Oggetto: POSTA CERTIFICATA: EDENS 2014-791L Chiarimenti riferiti al Giudizio n.2431 del 30.10.2014 del C.C.R. per la V.I.A. Pratica Prot. 201401663 del 8.4.2014

Oggetto: *Chiarimenti riferiti al Giudizio n. 2431 del 30/10/2014 del C.C.R. per la V.I.A. inerenti il progetto per l'Adeguamento tecnico impianto eolico mediante intervento di repowering delle torri esistenti e riduzione numerica degli aerogeneratori siti nei comuni di Castiglione Messer Marino, Roccaspinaveti e Schiavi di Abruzzo – Pratica prot. 201401663 del 08/04/2014.*

**ADEGUAMENTO TECNICO IMPIANTO EOLICO
MEDIANTE INTERVENTO DI REPOWERING DELLE TORRI ESISTENTI
E RIDUZIONE NUMERICA DEGLI AEROGENERATORI**

NOTA TECNICA INTEGRATIVA

SITUAZIONE ANTECEDENTE LA REALIZZAZIONE DELL'IMPIANTO EOLICO (Originario)

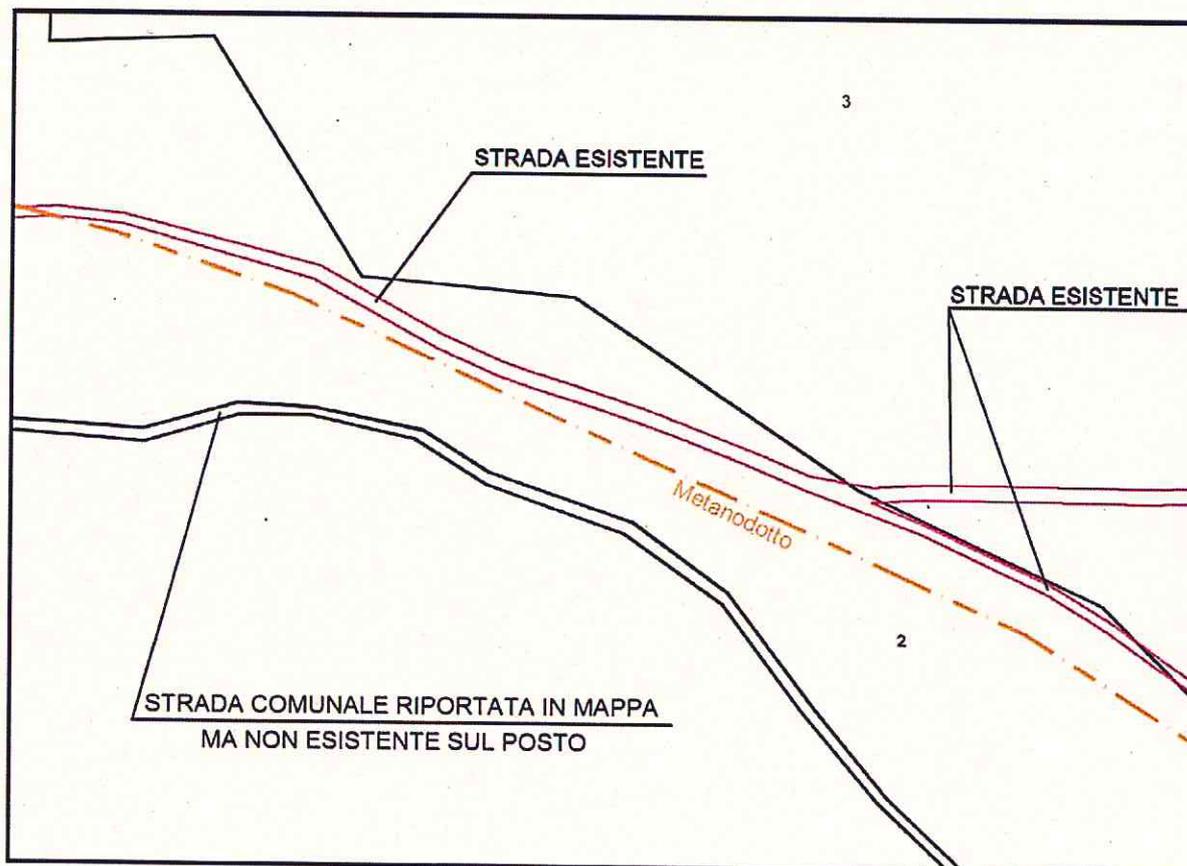
Altro punto che si vuole precisare è la distanza degli aerogeneratori da strade "comunali" presenti nelle aree di installazione. Tenendo presente che per la realizzazione degli impianti è fatto obbligo sfruttare quanto più possibile la viabilità esistente, nel realizzare le opere ci si atterrà scupolosamente a tale prescrizione in quanto saranno realizzati unicamente i tratti stradali strettamente necessari per collegare la viabilità esistente in loco con le piazzole dei nuovi aerogeneratori. In modo da far comprendere meglio questo "concetto"; di seguito sono riportati degli stralci catastali (impianto di Castiglione M.M. loc. Castel Fraiano) dove si illustra lo stato originario dei luoghi e quello che diverrà una volta eseguiti i lavori di "repowering".

Nello stralcio sopra raffigurato si evidenzia che lo stato dei luoghi, precedente alla realizzazione degli impianti eolici non "rispecchiava" in maniera puntuale la situazione catastale in quanto la viabilità presente sul posto non corrisponde con la viabilità riportata in mappa.
